設計成果改善事例集

令和2年12月

静岡県 交通基盤部

トンネル 『基本条件の設定ミス』

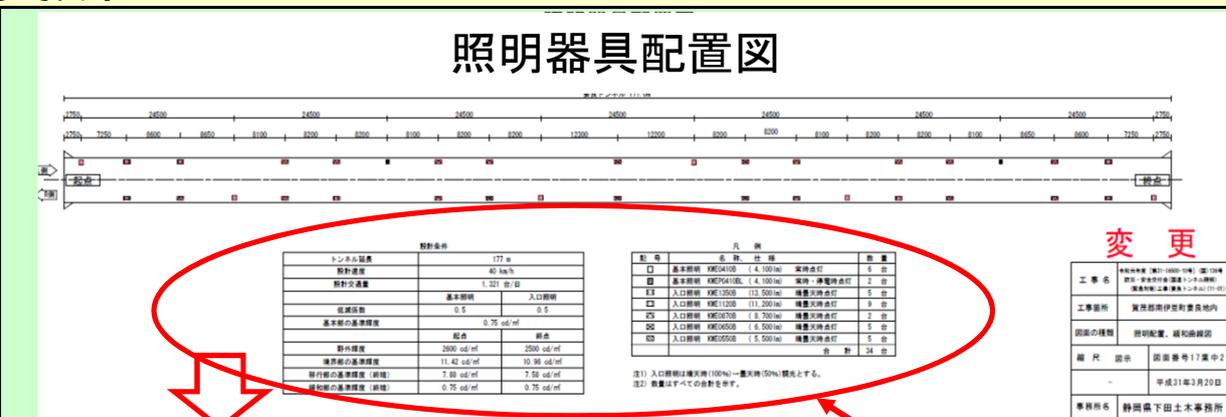
工事の設計書を作成する際に、設計成果品を確認したところ、基本条件である交通量を取り違えたことで、誤った材料数量となっていたため、設計の修正を行った。

この材料数量が設計で間違っていた

設計業者に再検討を依頼した。

- ・基本条件の確認をする際には、数字だけでなく具体的な資料を添付して発注者に確認する。
- ・会社内でチェック体制の見直し。

河川海岸 『ブロック張基礎の施工時の不安定』

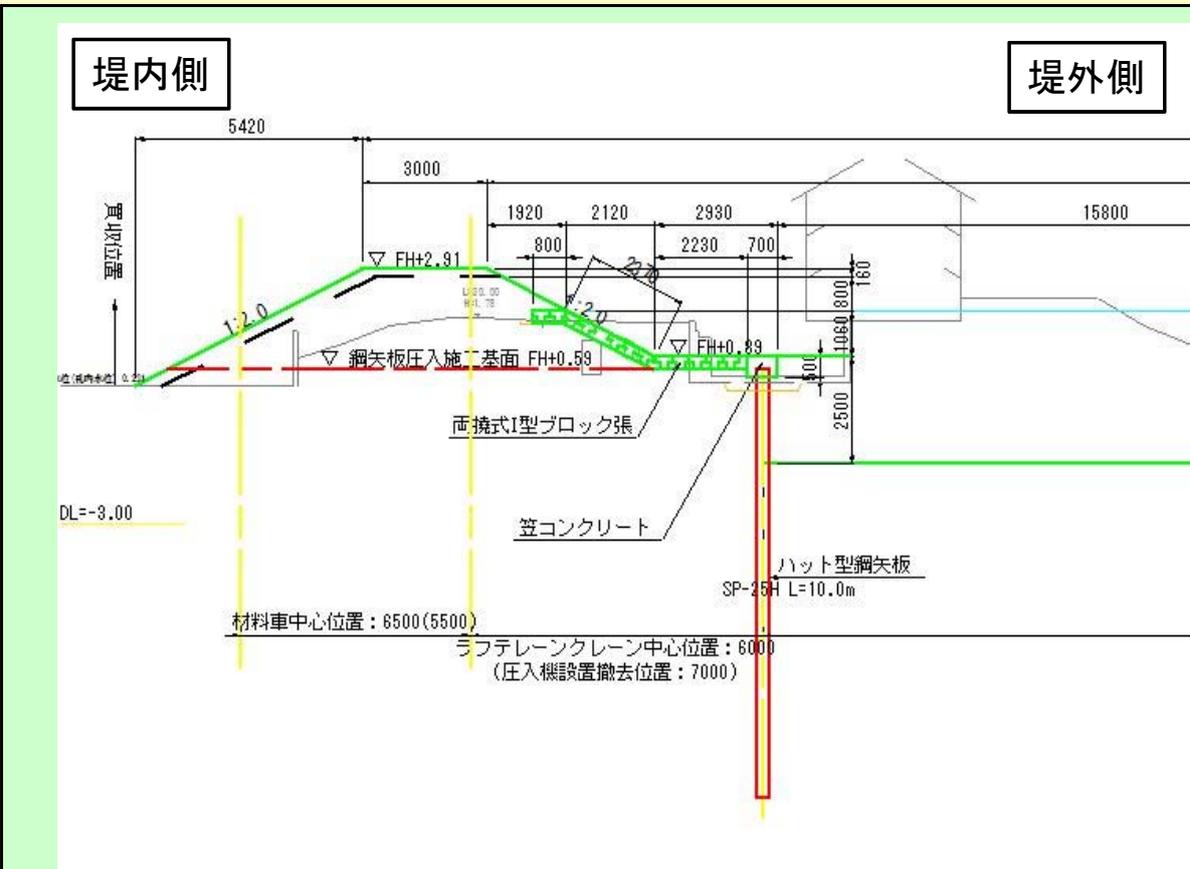
河川改修事業で設計をもとにブロック張護岸工の施工を行っていたが、基礎の施工に伴い、掘削を行っていたところ、砂層で湧水により掘削面が安定せず、ブロック張基礎の施工が出来ないという事態が発生した。また、工事箇所の上流においても、同様の地質にブロック張護岸の設計を行っており、急遽履行期間の延長をし、同様の現象が発生しないような護岸設計を行うこととなった。

ボーリング結果のN値では30以上の比較的硬い地盤が確認されていたため、2割の勾配で自立するだろうと考えていたため。

工事監理連絡会を開催し、当初設計を見直すこととなった。検討した結果、基礎の施工に伴い掘削の必要がない矢板護岸に変更した。

ボーリング結果をもとに、施工が難しいと疑われる箇所については、バックホウ等による試掘を行う。

『現場条件に適する消波ブロックの据付方法』

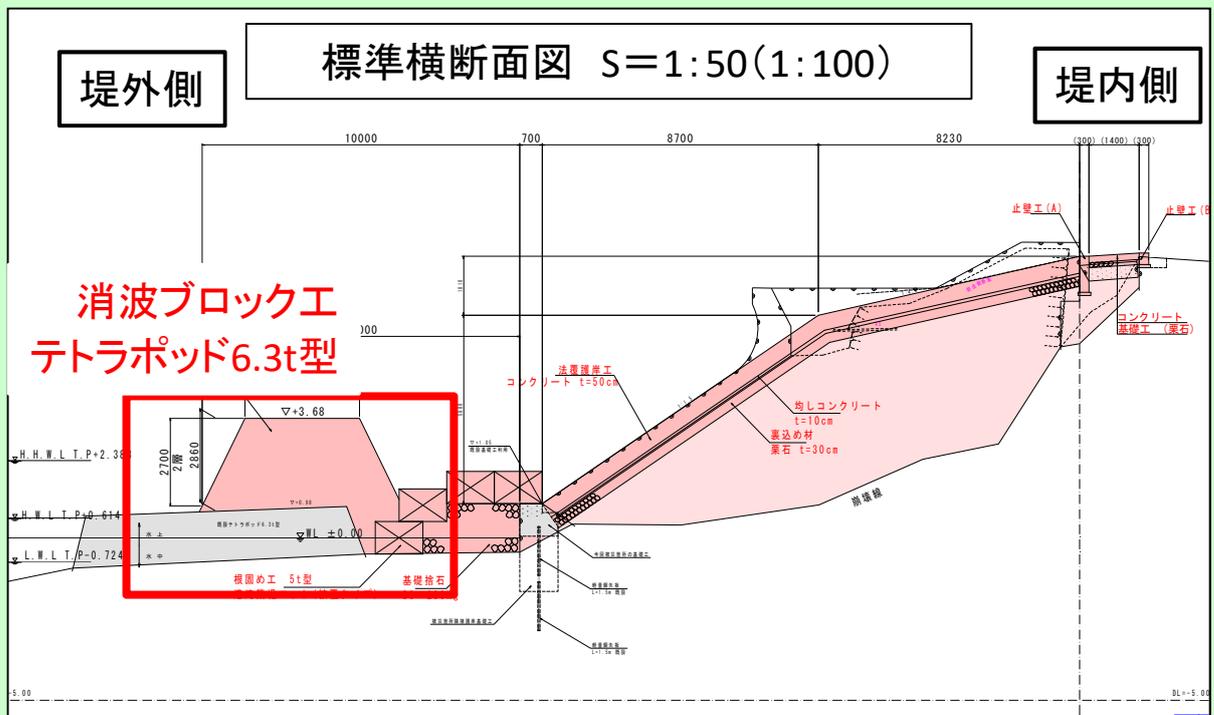
| 2 具体的な内容 | 消波ブロックの据付け条件を「層積み」としていたが、現地を精査した結果、所定の施工管理基準規格値内の据付けが困難であることが判明した。 |
| 4 考えられる原因 | 既設消波施設が層積みされていることから層積みを想定していたが、被災後の不陸状況を加味して積算条件を設定していなかった。 |

| 3 成果不具合に対する対処(対応) | 設計図書の照査に基づき、現場条件に適した積算条件「乱積み」に変更する。 |
| 5 改善策 | 発注者・受注者双方が現場状況を確認し、照査精度の向上に努める。 |

『厳しい現場条件に適した施工方法の選定』

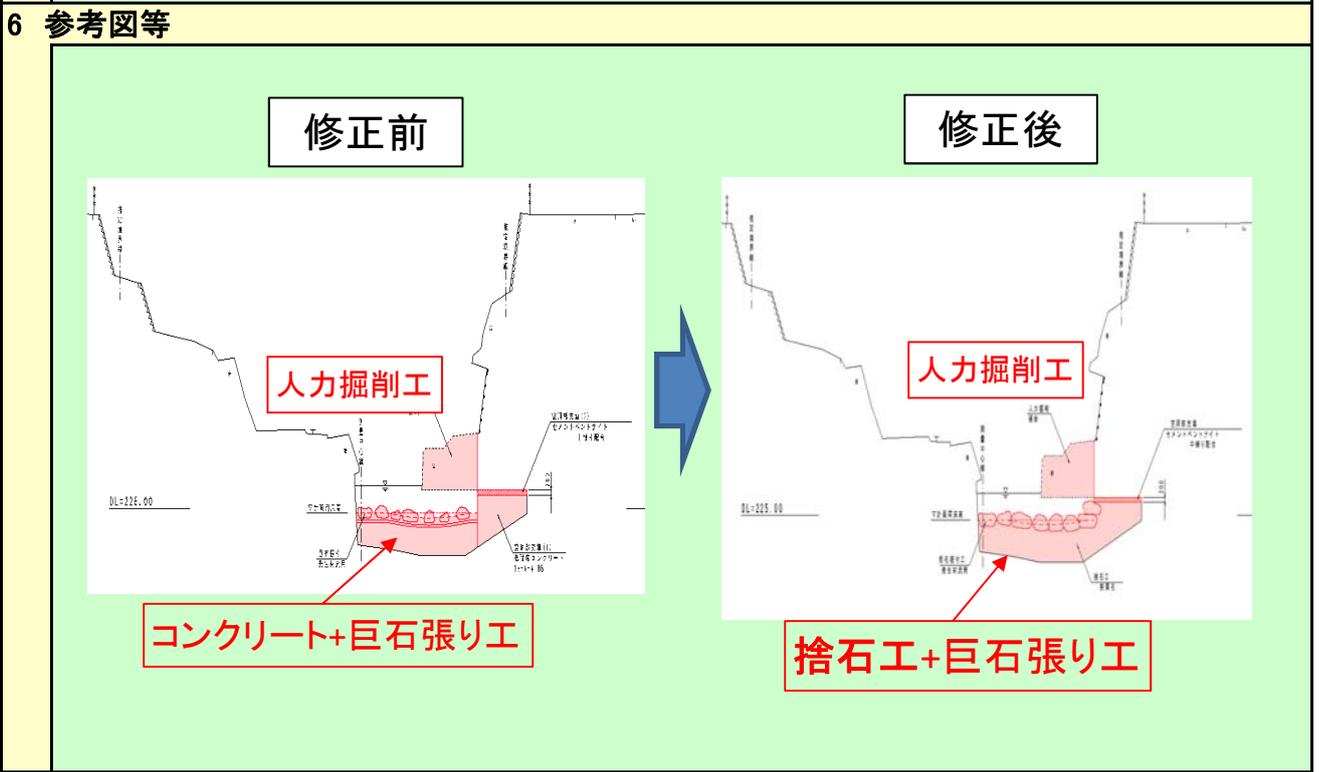
| 2 具体的な内容 | 深掘れ箇所の解消のため、コンクリート+巨石張り工により発注したが、現場は流れが激しく高低差が大きい掘込河川であり厳しい現場環境であったため、入札不調となった。 |
| 4 考えられる原因 | 設計時に施工方法等における検討が不十分であり、施工ができないものと判断し、入札参加者がなかったものと考えられる。 |

| 3 不具合に対する対処(対応) | 建設業協会へ技術支援を依頼し、施工方法や施工時期についてアドバイスをいただき施工方法を再検討した結果、工事受注者が決定し、施工することができた。 具体的には、当初は上流部に締切工を行い管渠により水を流すことでドライ環境を作ろうとしたが、水量が多く施工が困難であることから締切工を取りやめた。代替として、捨て石工により深掘れ箇所に玉石を充填し、上部を流速に対抗できるサイズの巨石を設置することで深掘れ箇所の解消を行った。 |
| 5 改善策 | 設計時には現場条件をしっかりと理解したうえで施工計画を検討し、実施可能な施工方法となっているか確認する。 |

『簡易貫入試験の過信』

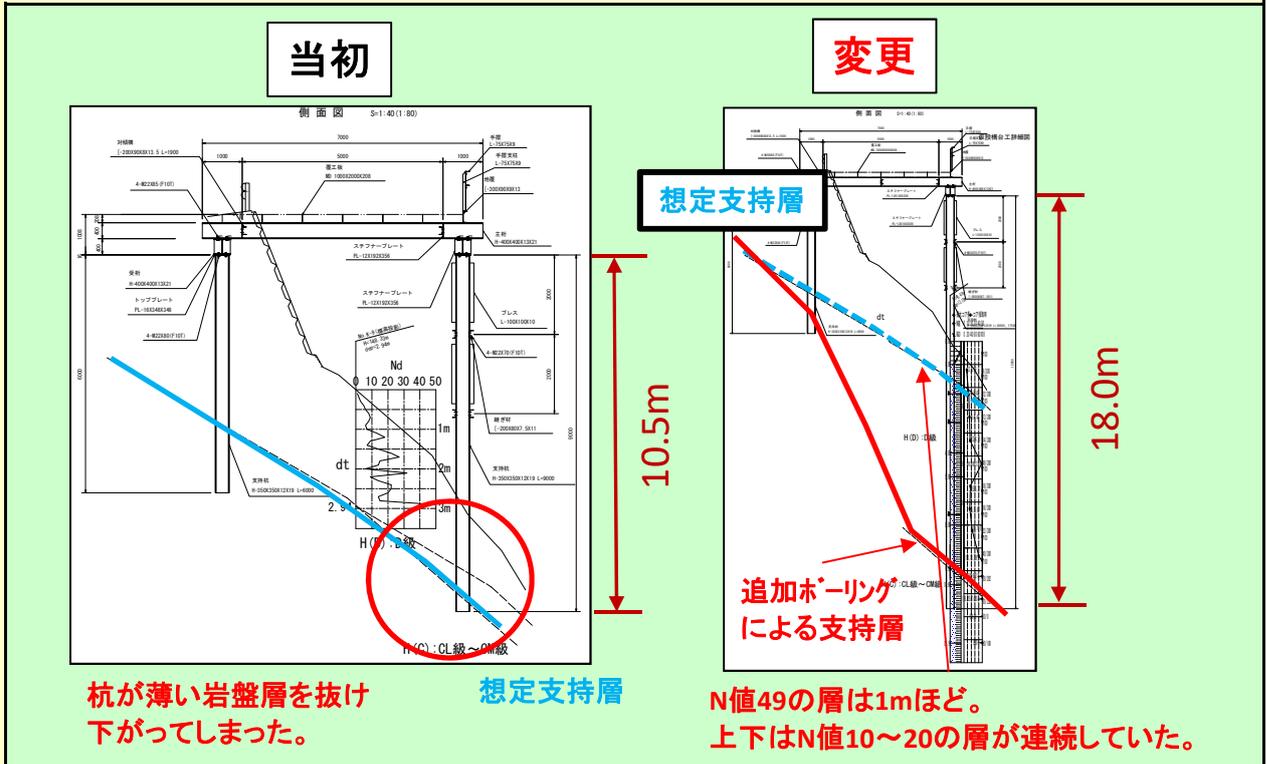
仮設構台の支持杭(H鋼)は、本堤のボーリング調査及び打設箇所付近の簡易貫入試験より、L=10.5mとしていたが、実際に杭を打設したところ、固い層を貫通し、杭が止まらず、工事がストップしてしまった。

山間部のため、支持層となる岩盤層が連続していると思い込んでしまった。ボーリングを行わず、簡易貫入試験のみで支持層を決めてしまった。

工事を一時止め、支持杭の打設箇所でボーリング調査を行ったところ、設計上支持層としていた岩盤層は1m程度しかなく、その下にはN値10~20の層が数mあり、その下に連続した岩盤層が見つかった。このため、支持杭の長さを延長して、杭施工会社で構造計算をやり直してから、施工を再開した。

仮設であっても杭を打つ工種については、標準貫入試験を行い、想定ではなく、実際の支持層を確認しておくべきであった。

『地質調査の実施不足』

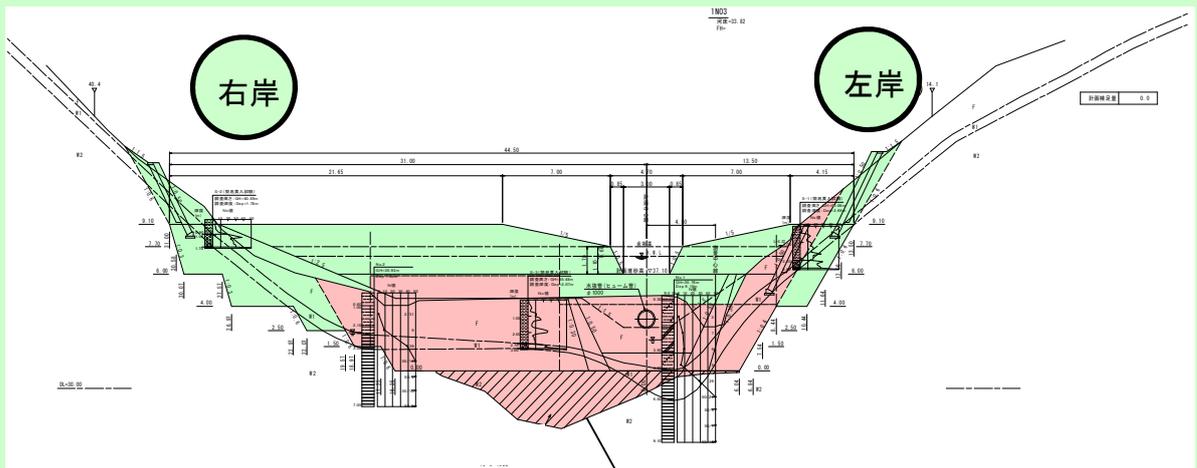
| 2 具体的な内容 | 砂防堰堤施工前に、施工業者が支持層を確認したが、設計に示された箇所に支持層が現れなかった。 |
| 4 考えられる原因 | 設計に際し、砂防堰堤予定位置の左右岸付近で、計2本のボーリング調査を実施したが、中央位置のボーリング調査を実施しなかった。 |

| 3 不具合に対する対処(対応) | 支持層が出るまで直接掘削し、軟弱層は廃土し、置換コンクリート工に変更した。 |
| 5 改善策 | 砂防堰堤設置位置は沢地形になっていることから、中央付近の支持層が深いと想定できる。監督職員(県職員)、地質調査会社、コンサルの3者が集まり、現場状況を踏まえた上で、必要な地質・土質調査の種類・数・性状の評価等について、確認すべき。また、設計の各段階で、調査・設計について、県庁砂防課(担当事業課)などの専門家・経験者の意見をもらえば、設計ミスを防ぐことができたと考ええる。 |

『地質調査の実施不足』

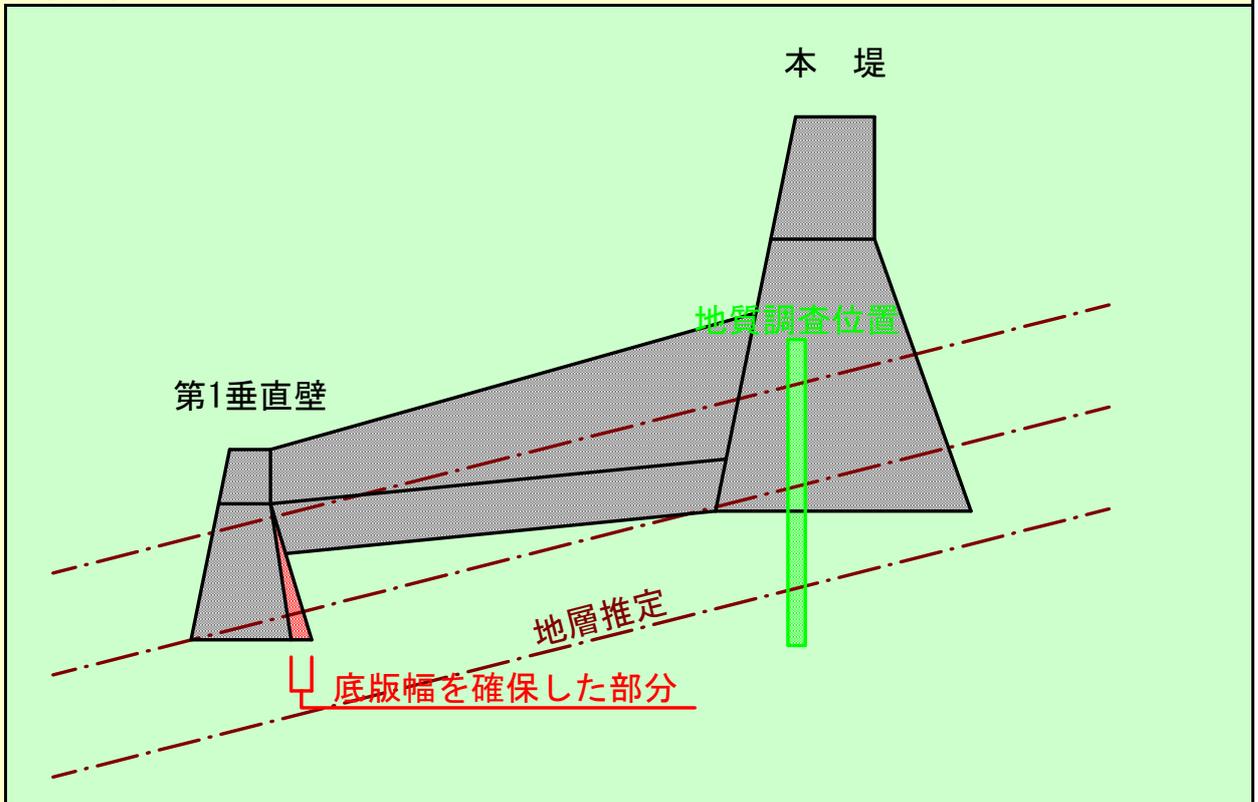
| 2 具体的な内容 | 砂防堰堤において、本堤軸の地質調査結果から地層縦断を推定し、下流施設である第1垂直壁の支持力は確保されるものとして発注したところ、地盤支持力が得られなかった。 |
| 4 考えられる原因 | <ul style="list-style-type: none">・現場の地盤状況が変化しており、1本の地質調査では基礎地盤の把握が十分でなかった。・第1垂直壁位置での地質調査が行われていなかった。 |

| 3 不具合に対する対処(対応) | 現地での平板載荷試験により地盤支持力の確認を行い、支持力を満足できる第1垂直壁の底版幅を確保した。 |
| 5 改善策 | 支持力確認が必要となる第1垂直壁位置でも地質調査を行う。 |

『仮設計画段階で借地の期間確認不足』

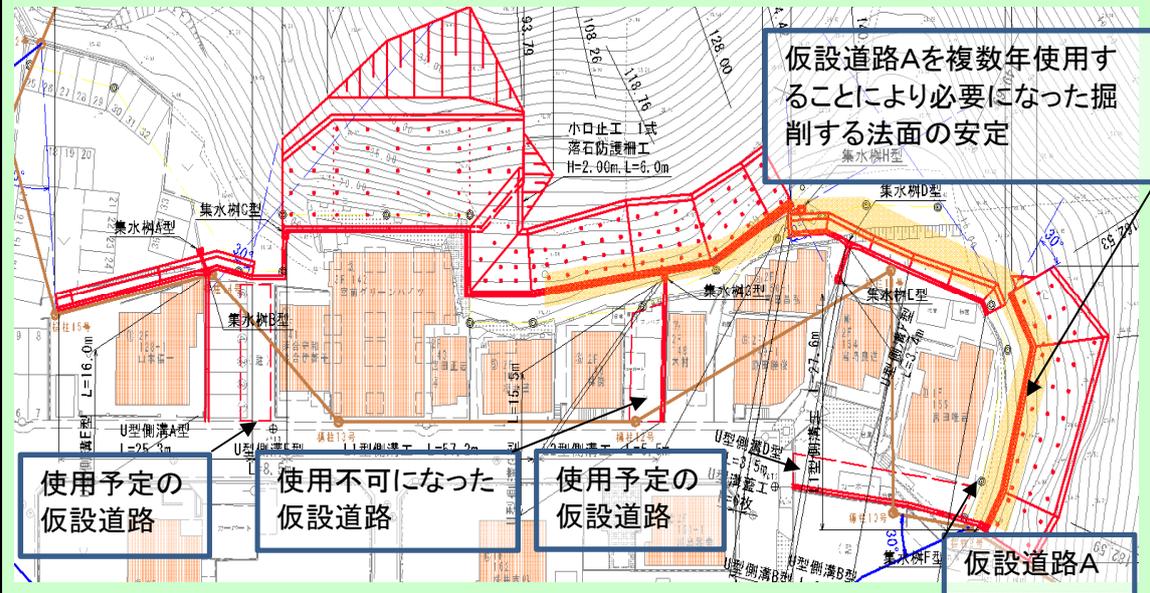
工事現場に進入する仮設道路の1つが借地できなくなったため、仮設道路Aを複数年使用する必要が生じた。しかし、当初計画では単年度施工を予定していたため、仮設道路に隣接する切土法面の安全対策なしでは、安全な施工が困難となった。
- 3 不具合に対する対処(対応)**

仮設道路の利用期間確認を怠り、安易に仮設道路を設計したことによる。設計時に借地の可否について地権者の意向確認をしていなかった。
- 5 改善策**

モルタル吹付を追加計上する事で、工事期間中の仮設道路に隣接する法面崩落の危険性を防いだ。
- 4 考えられる原因**

仮設計画が適切か、設計段階から現場条件や地権者の意向を確認する。
- 6 参考図等**

『津波避難に関する設計条件の確認不足』

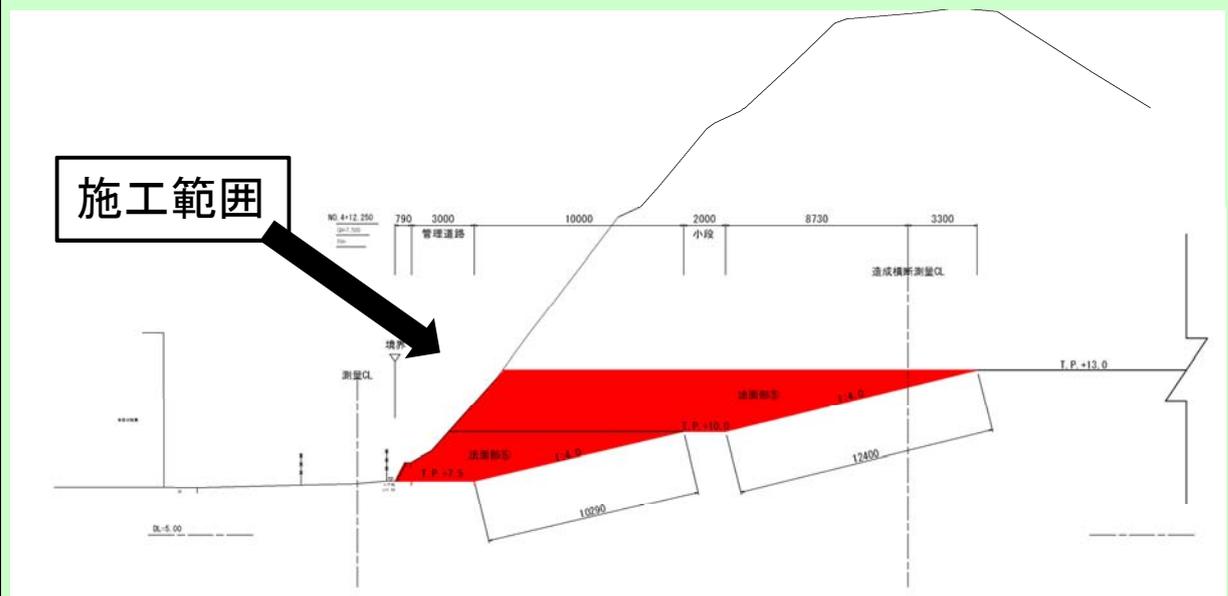
| 2 具体的な内容 | 本工事は、崩壊する恐れのある山を切り崩して平地を整備し、津波避難のための命山として整備するものである。切土法面の一部を1:4.0の緩勾配とし、その法面を住民が歩いて登れる計画としていたが、植生基材吹付工に歩くのには不向きなラス金網張工が採用されていた。 |
| 4 考えられる原因 | 住民が歩いて法面を登ることを考慮せず、設計していた。 |

| 3 不具合に対する対処(対応) | ラス金網張工を取り止め、繊維ネット工に変更した。 |
| 5 改善策 | 設計条件に関する発注者の意図を受注者に確実に伝える。 発注者の意図が考慮されているか、設計段階から確認する。 |

港湾 『経済性・安全性に不十分な比較検討』

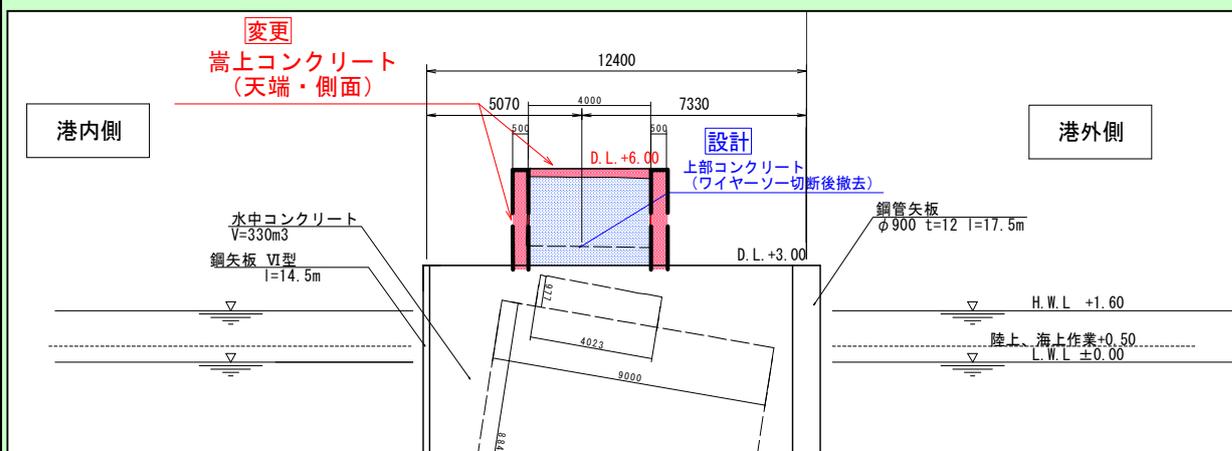
| 2 具体的な内容 | 設計では、破損した上部コンクリートをワイヤーソーで切断し撤去したうえで、水中コンクリートを打設する計画であったが、工事実施に伴い調査した結果、破損した部分を存置して上部コンクリートを打設することが可能であった。 |
| 4 考えられる原因 | 構造的に安全な、復旧方法のなかで、経済的となる既設構造物を有効に利用する考えが欠如していた。 |

| 3 不具合に対する対処(対応) | 上部コンクリート撤去に必要な、ワイヤソー切断工を除外した。存置した上部コンクリート側面及び、天端に嵩上コンクリートを打設することとした。 |
| 5 改善策 | 現場条件をよく確認しながら、より良い復旧方法をコンサルタントと打ち合わせを行う。なお、今回、ワイヤーソー切断工の直接工事費が約7百万円と高額であった。このため、今後の別工事においても、施工費が高額になる工種においては、十分な検討が必要である。 |

その他『現地条件にそぐわない部品交換』

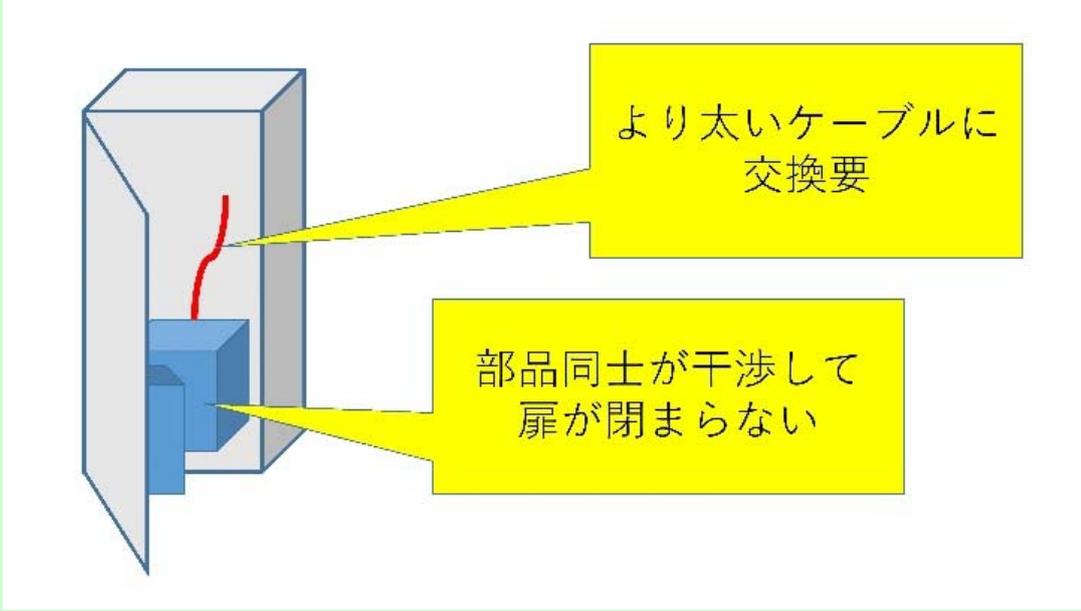
| 2 | 具体的な内容 受変電盤の改造方法は、部品交換及び追加のみにより行うこととして発注したところ、盤内部のケーブル張替えや扉の再製作等の追加の改造を行わなければ、部品が収まらず十分な機能も発揮しないことが判明した。 |
| 4 | 考えられる原因 <ul style="list-style-type: none">・現地の確認を怠り、改造の内容を安易に部品交換等のみとした。・既設メーカーへの確認が不十分だった。 |

| 3 | 不具合に対する対処(対応) 盤の改造方法を、「現地での部品交換及び追加の実施」ではなく、「工場で改造した盤に交換」とした。 |
| 5 | 改善策 <ul style="list-style-type: none">・現地の確認を実施し、部品の追加の場合は十分なスペースがあるか良く検討する。・既設メーカーへの確認を十分に行う。 |

その他 『鉄筋の搬入基準について確認不足』

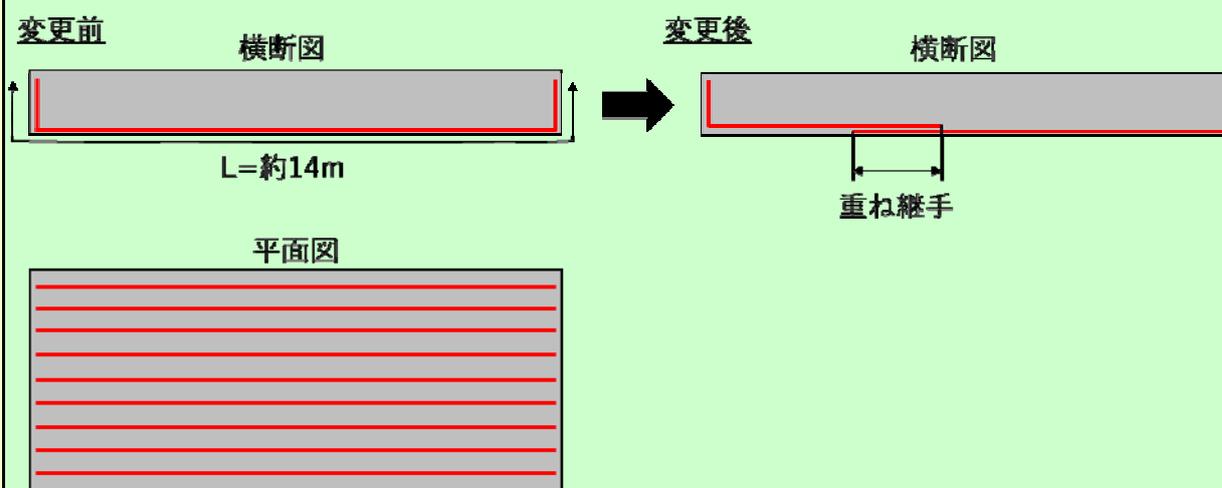
| 2 具体的な内容 | 長辺が約12mあるコンクリートスラブを打設予定であったが、それに用いる鉄筋長が設計上、陸送可能である鉄筋長12mを超えていたため、陸送搬入が出来なかった。 |
| 4 考えられる原因 | 施工現場における鉄筋の搬入基準を把握できていなかった。 |

| 3 不具合に対する対処(対応) | 設計コンサルタントと協議し、鉄筋長12mを超えるものについては、重ね継手で施工することとした。 |
| 5 改善策 | 設計段階より、現場の施工条件を把握し、実際に施工可能な設計条件の確認を行う。 |
